# Dodatek č. 1 ke Smlouvě o dílo ze dne 13. 11. 2023

Shora uvedené smluvní strany se dohodly na uzavření dodatku č. 1 (dále jen „dodatek“) ke Smlouvě o dílo ze dne 13. 11. 2023, která byla uzavřena se zhotovitelem jako vybraným dodavatelem veřejné zakázky nazvané: „Rozšíření expozice v Archeoparku Věstary“ (dále jen „veřejná zakázka“).

# ZMĚNOVÝ LIST

Stavba:	Rozšíření expozice v Archeoparku Všestary
Objekt:	ASŘ - Stavební část
Předkládá:	STAVER Luže s.r.o.

# ŘEZY A1 - A1', B1- B1' - bourací práce

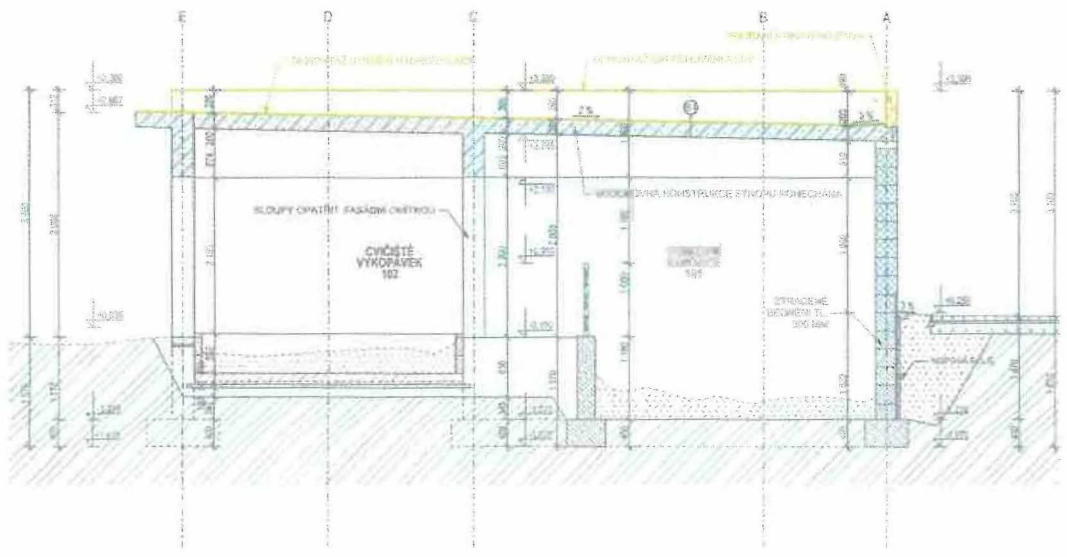
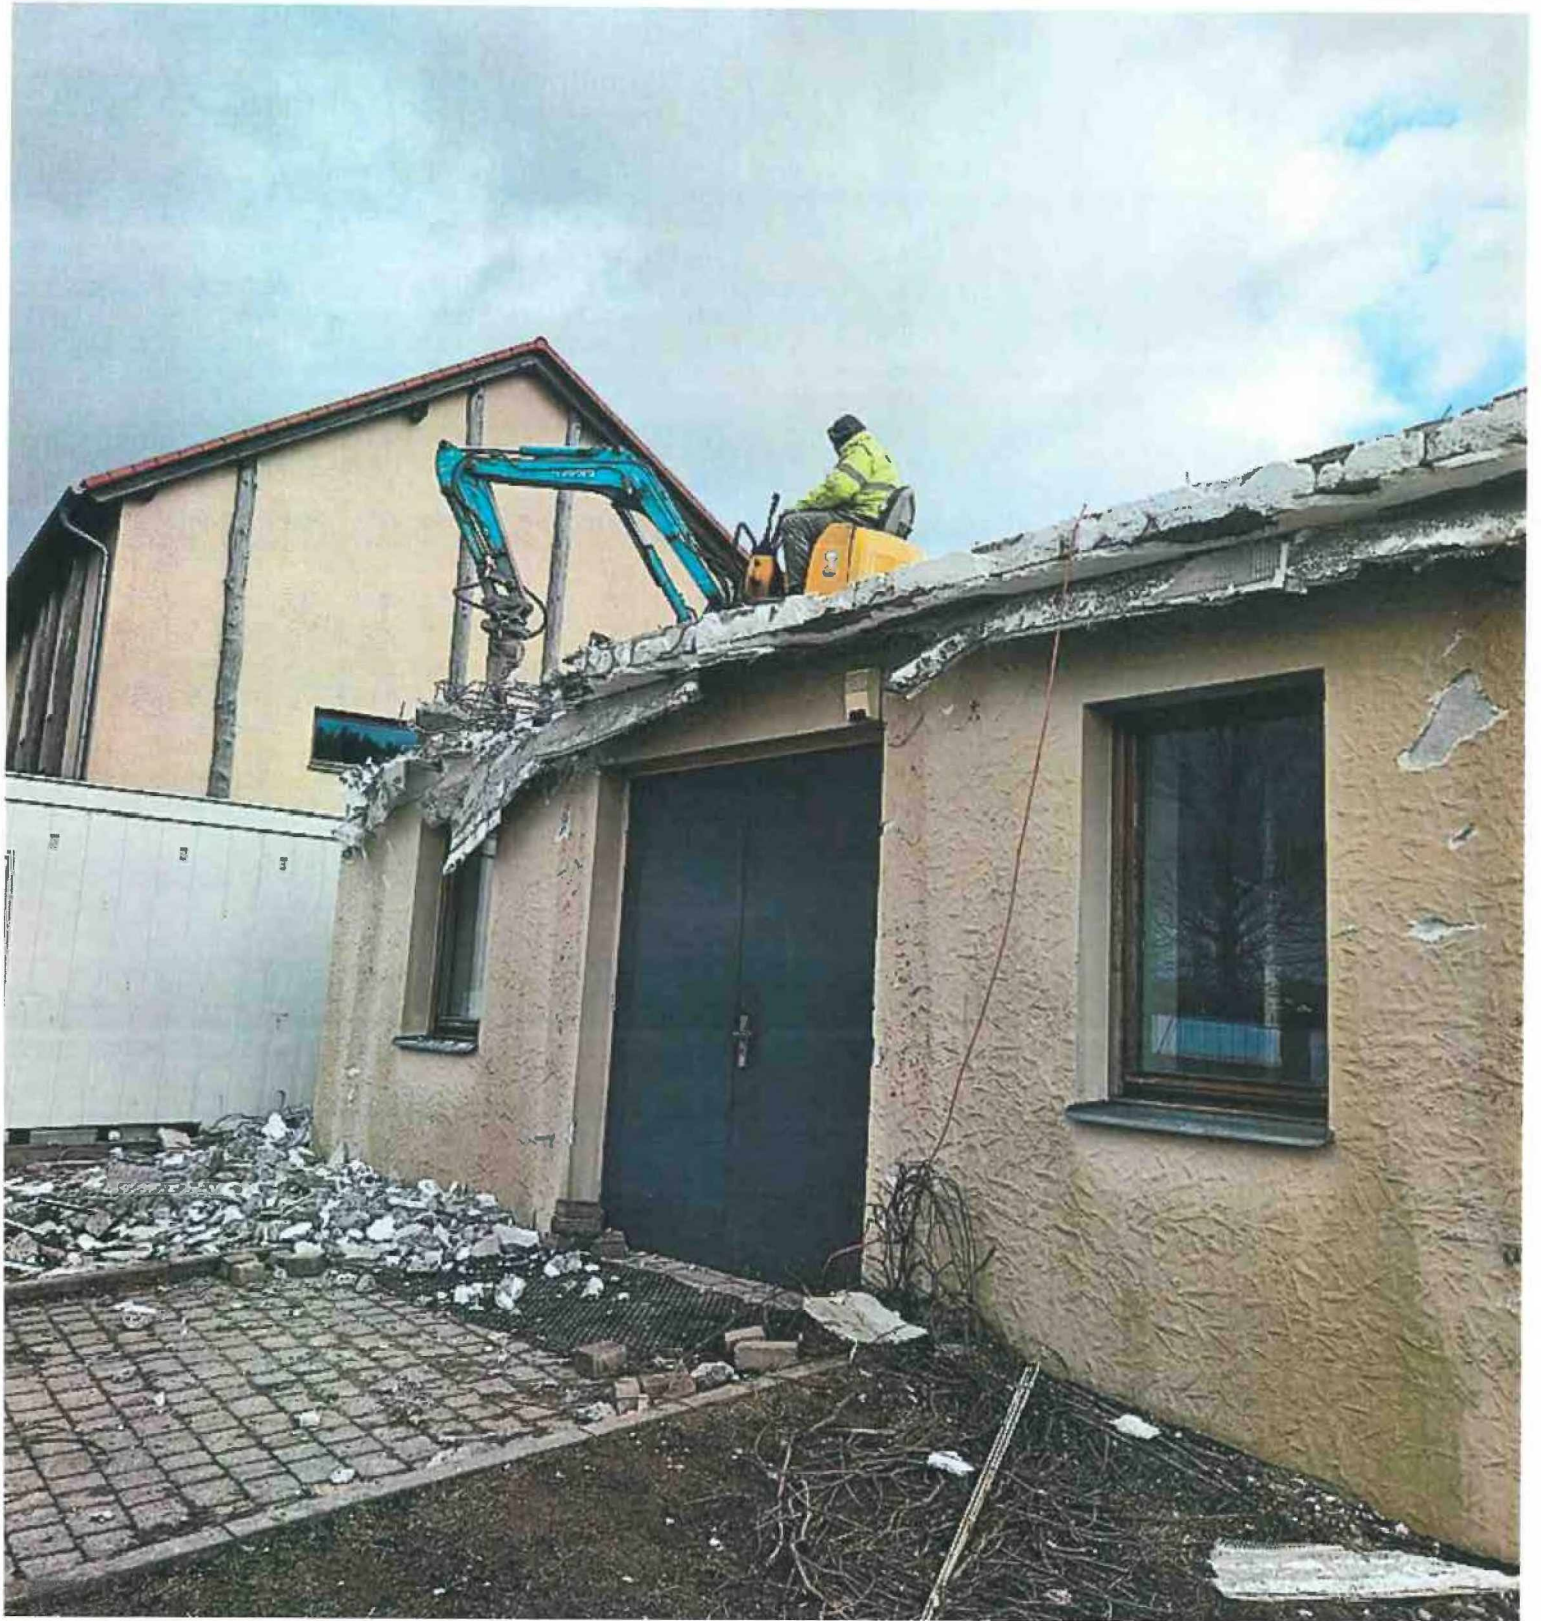
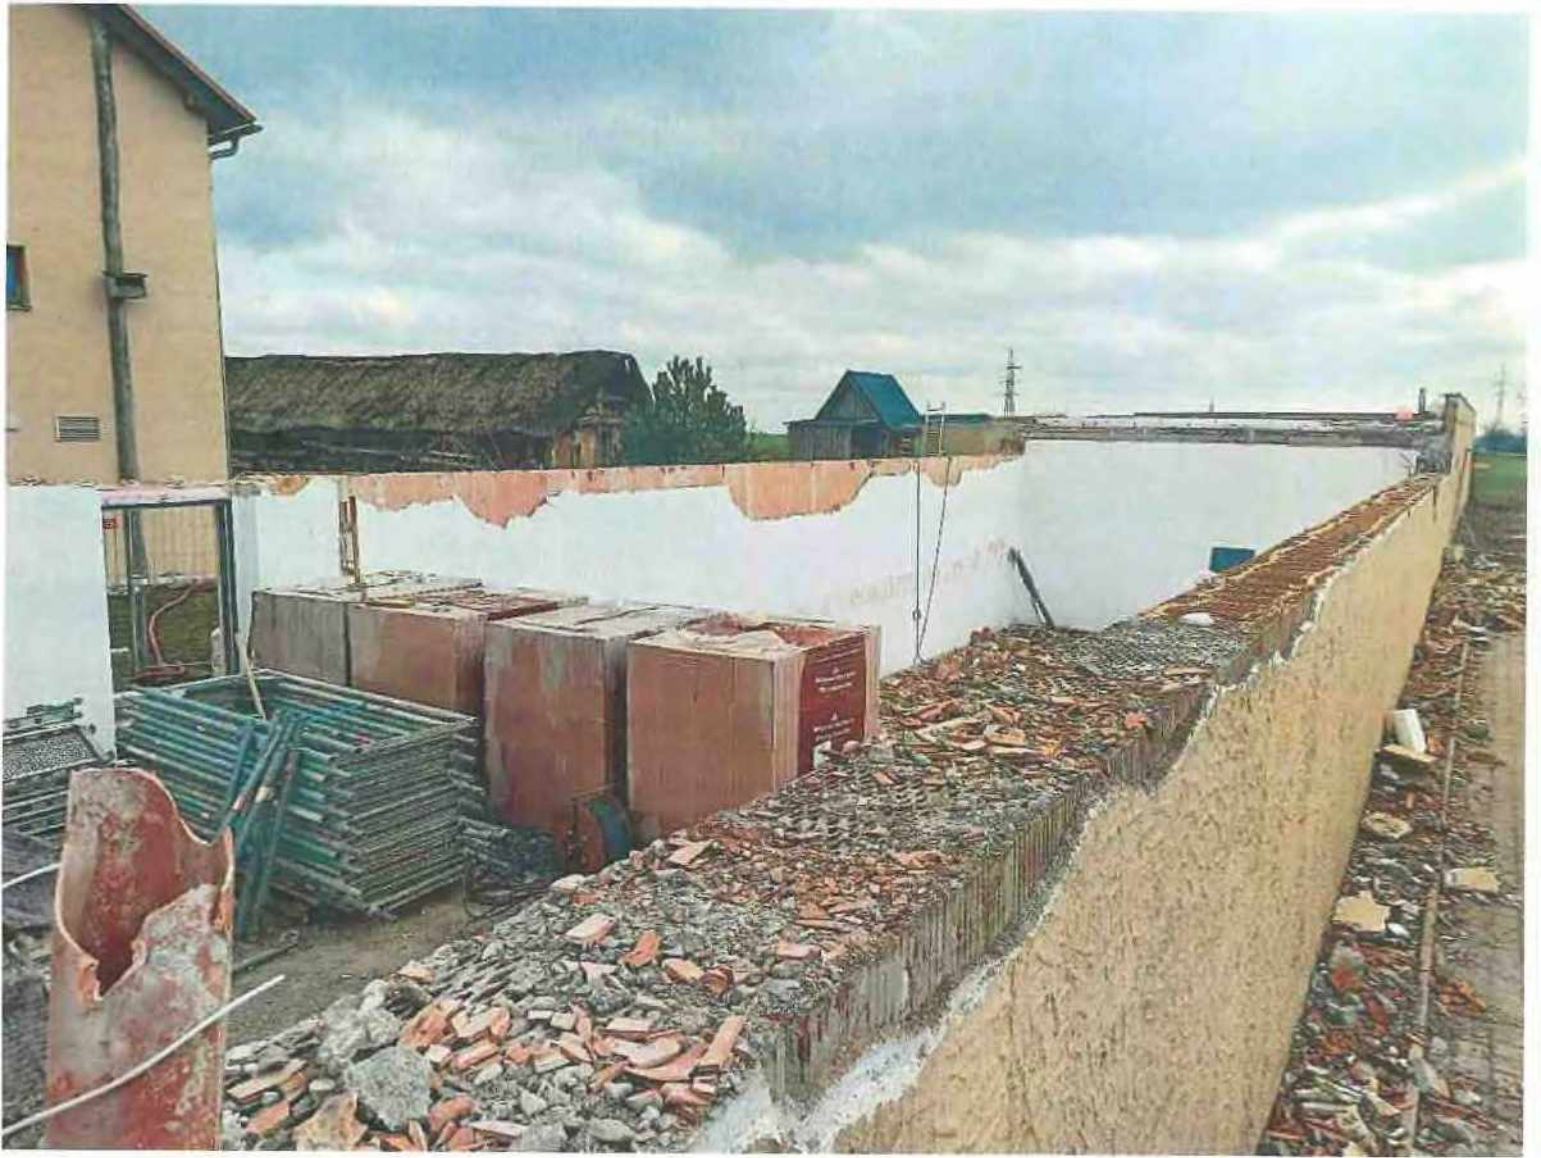
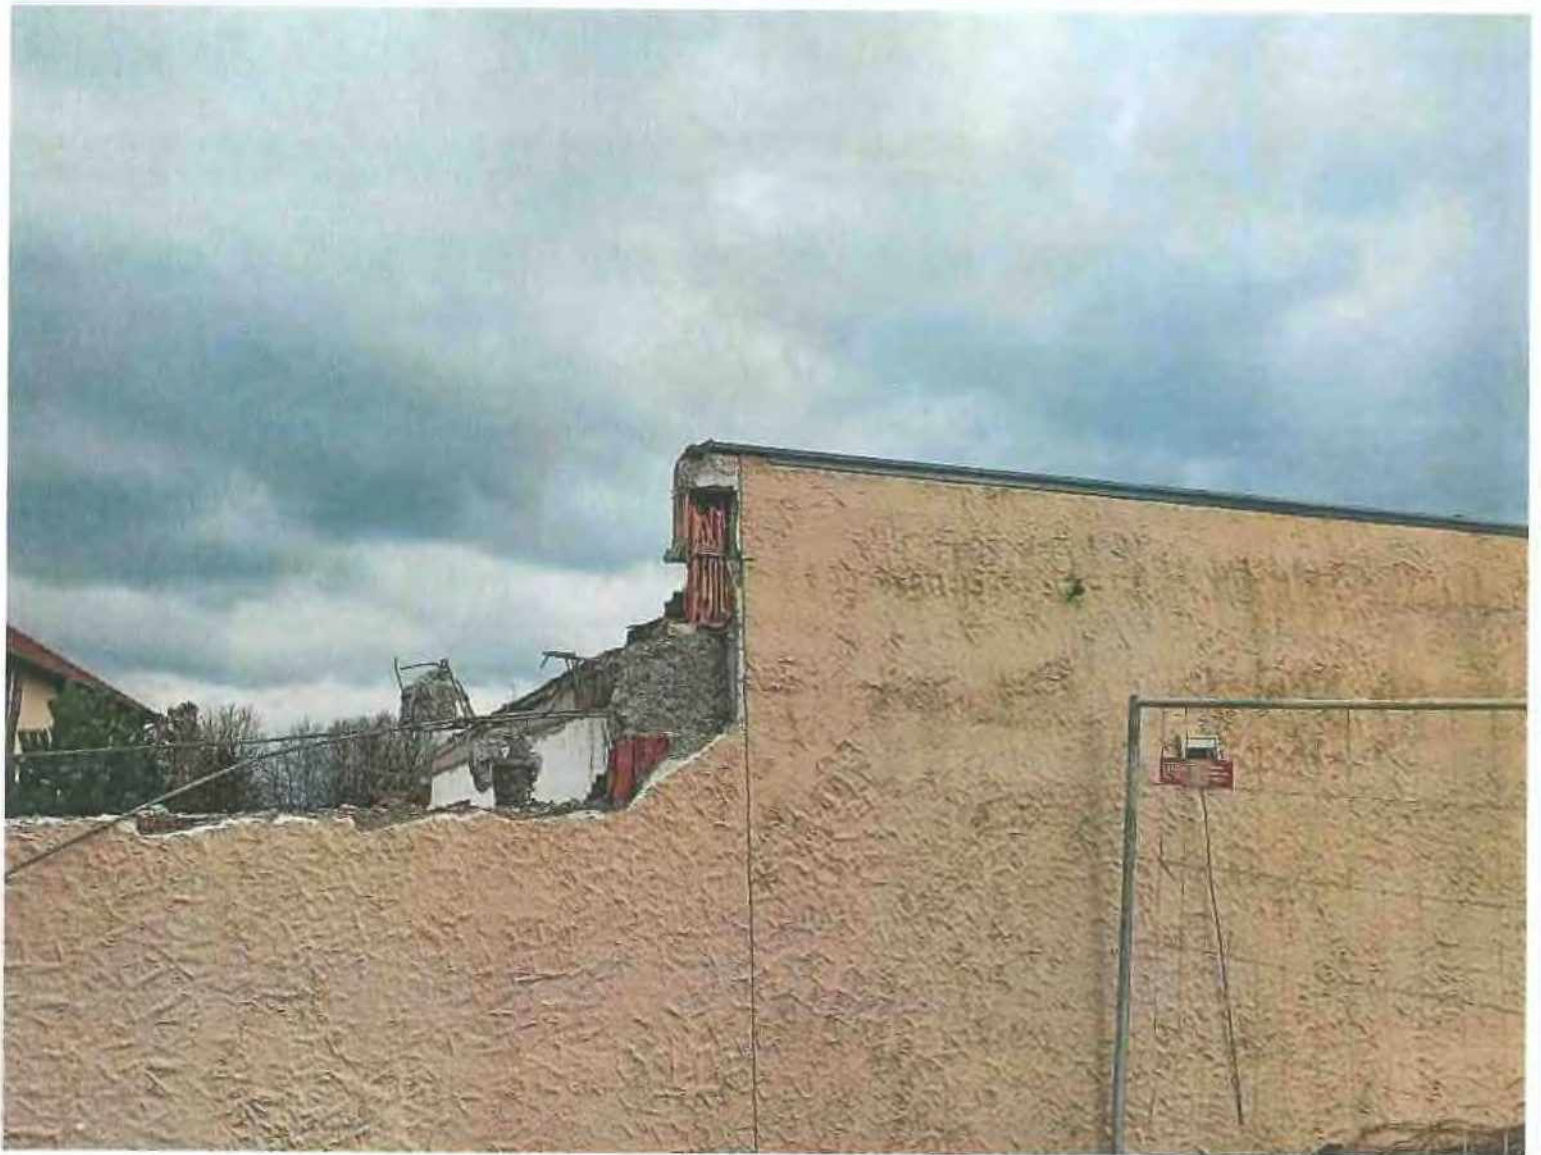
věc: Bourání římsy včetně zdiva pod stropem

<b>1 Technický popis změny:</b>	
<b>1.1 Popis původního řešení:</b>	
dle PD mělo dojít k bourání stávajících betonových vyložených říms dle rozsahu stanoveném v SOD rozpočtu	
<b>1.2 Popis nového řešení:</b>	
Bude provedeno bourání stávajících betonových vyložených říms, ale v rozsahu odpovídající skutečnému rozsahu, což je více než je uvedeno v SOD rozpočtu. Současně s římsami bude ubourán i řádek cihel nacházející se pod těmito římsami.

<b>2 Zdůvodnění změny:</b>	
Jedná se o větší rozsah bouracích prací spojených s vyloženými římsami. Navíc oproti PD a SOD rozpočtu dojde k odbourání jednoho řádku obvodového zdiva nacházející se pod těmito římsami. Cihelný řádek se musí odbourat z důvodu toho, že je neproveditelné jeho odbourání od betonových vyložených říms tak, aby tento řádek zůstal nepoškozen.

Dozržené části objektu zhrnovným listem jsou zvýrazněny červeně.

Název:	POHLEDY - nový stav	Číslo výkresu: D 1.1.7a

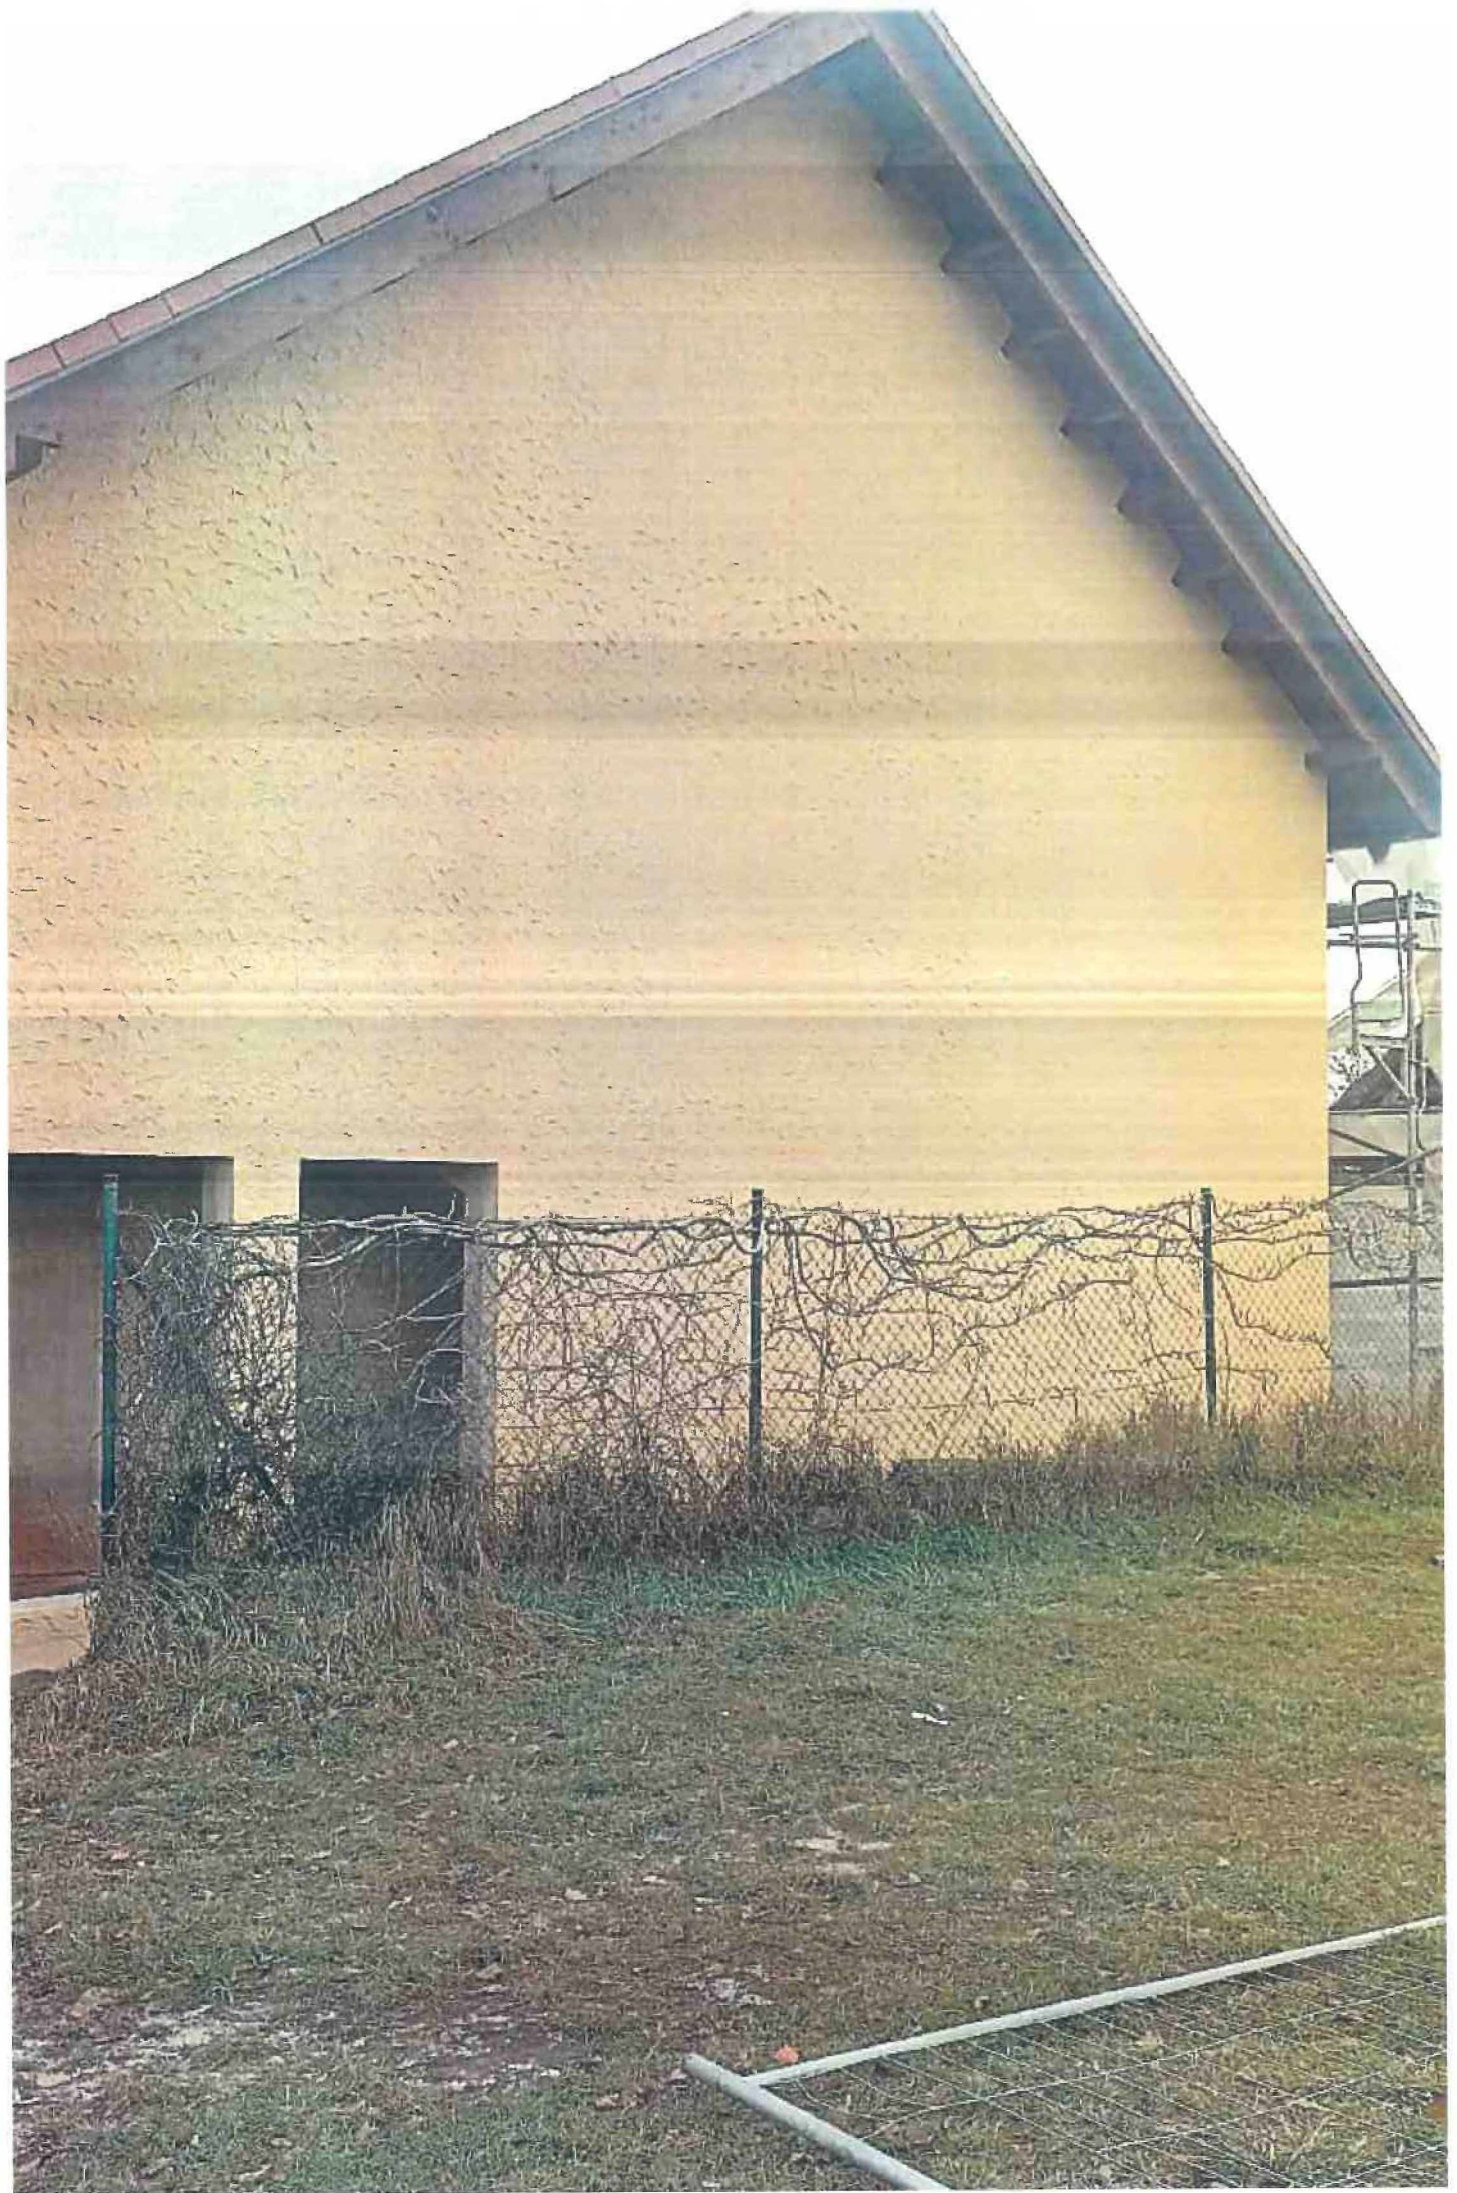
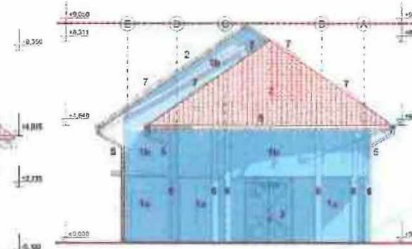
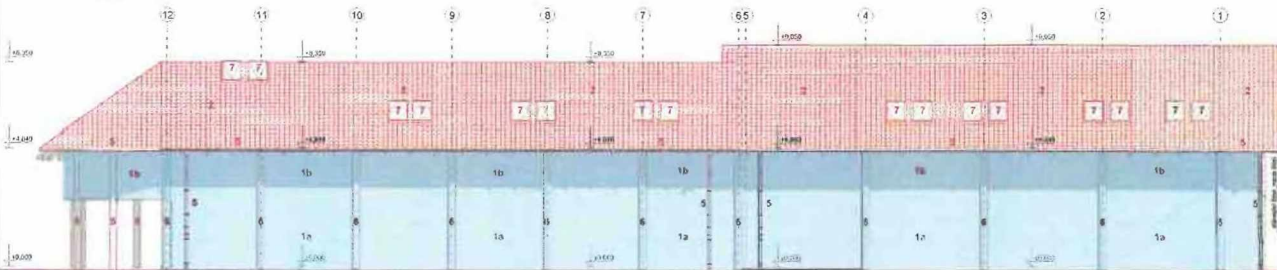
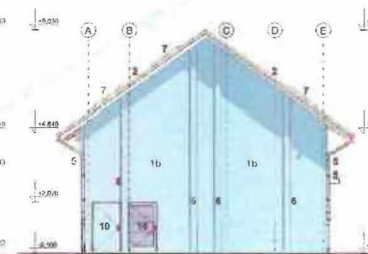
věc: Fasádní omítka (houbičková technika)

V PD bylo uvedeno, že fasádní omítka se má provést jako silnovrstvá s velkým procentem nerovností. Potřeba fasádního nátěru nebyla v PD řešena.

Ve zděné části objektu se provede jádrová omítka s následným potažením lepidlem a perlínkou. Na toto souvrství se provede pastovitá omítka, do které se budou dělat nepravidelné vzory pomocí molitanové houbičky. V monolitické části objektu bude proveden KZS s následným potažením lepidlem a perlínkou. Na toto souvrství se provede pastovitá omítka, do které se budou dělat nepravidelné vzory pomocí molitanové houbičky. Fasádní omítka, která zůstává původní, bude opatřena novým fasádním nátěrem.

V PD a SOD rozpočtu nebylo provedení fasádní omítky řádně specifikováno a bylo nutné najít proveditelné technické řešení. Dále v SOD rozpočtu také chybělo opatření stávající fasády novým fasádním nátěrem za účelem sjednocení celkového vzhledu nové a původní fasády objektu.
